Konsequenzen schwerer Unfälle im AKW Temelin: Ist die Katastrophenschutzplanung hinreichend?

Bernd Franke

Zusammenfassende Stellungnahme für das Land Oberösterreich

4. Mai 2001

Bild 2: Bodendeposition von Cs-137 in kBq/m² nach schwerem Kernschmelzunfall (Szenario 5) in Abhängigkeit von der Entfernung und der Ausbreitungsklassen A bis F; effektive Freisetzungshöhe 50 m, Windgeschwindigkeit 1 m/s; Mischungsschichthöhe 1000 m

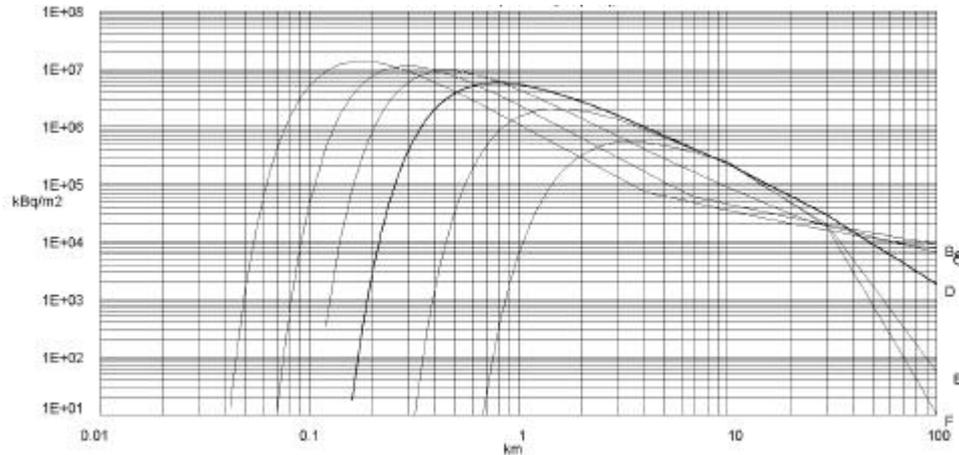
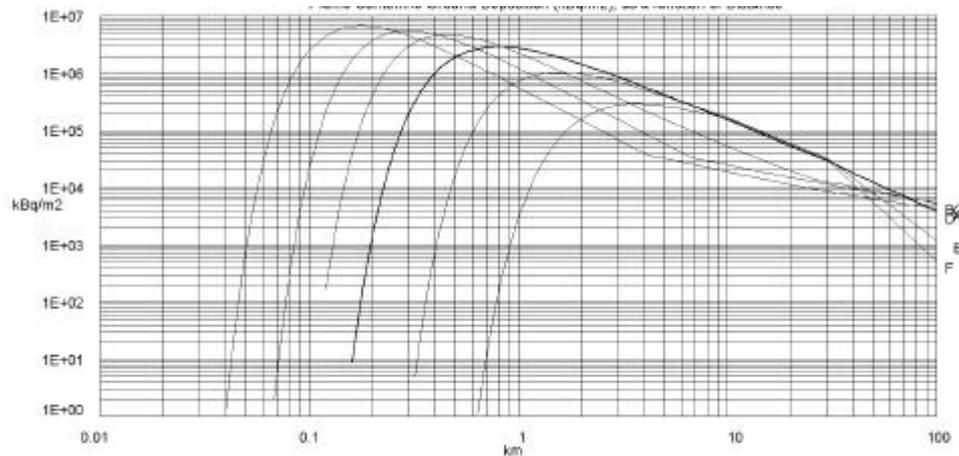
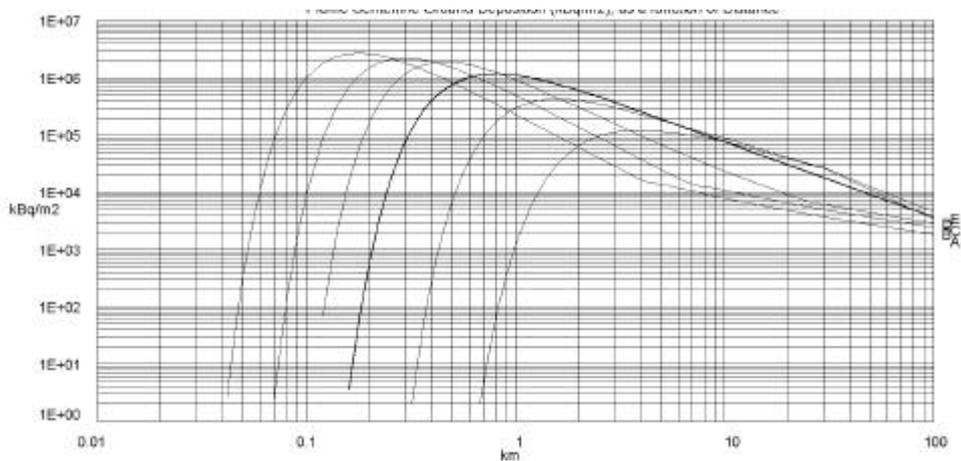
Die Ergebnisse zeigen, dass bei schweren Kernschmelzunfällen mit großer Wahrscheinlichkeit Cs-137 Bodenkontamination von mehr als 1000 kBq/m² noch in mehr als 100 km Entfernung auftreten können. In mehr als 50% der Fälle würden kontaminierte Luftmassen Österreich erreichen. Da bei 1000 kBq/m² mit Cs-137 als Leitnuklid die über 60 Tage kumulierte Dosis über 50 mSv beträgt, somit die Obergrenze des Kriteriums für Gegenmaßnahmen eindeutig überschritten wird, ist dieser Umstand bei der Katastrophenschutzplanung zu berücksichtigen.

- (c) Schwere Kernschmelzunfälle haben mit großer Wahrscheinlichkeit Cs-137 Bodenkontamination von mehr als 1000 kBq/m² noch in 100 km Entfernung zur Folge. Damit sind Gegenmaßnahmen auch für Entfernungen größer als 13 km vom Kraftwerksstandort vorzuplanen. Die Begrenzung der Havarieplanungszone auf 13 km ist völlig unzureichend.

Bild 5 Auswirkung eines schweren Kernschmelzunfalls mit Überdruckversagen; (Szenario 3); Wetterszenario vom 3. März 1995, 20:00 Uhr; errechnete Deposition von Cs-137 in kBq/m^2 (nach UVE-II, vgl. Fussnote 4)

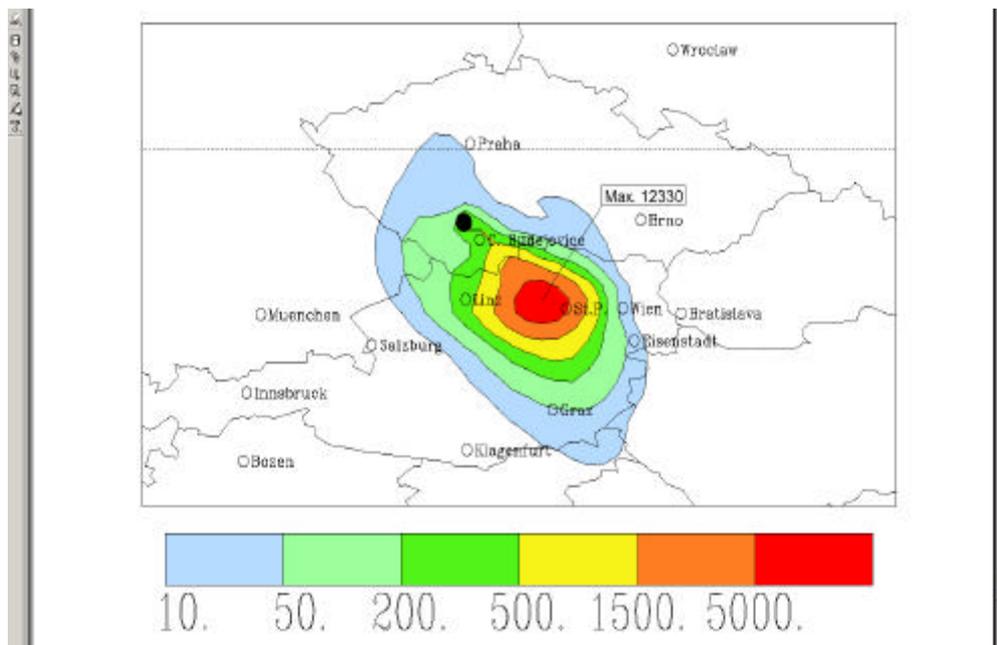
Komplexere Ausbreitungsrechnungen auf der Basis dokumentierter Wetterlagen zeigen, dass die Cs-137 Deposition in Österreich über 12.000 kBq/m^2 liegen kann, insbesondere bei Auswaschung durch Regen. Dies ist an einem Beispiel in Bild 5 dargestellt.
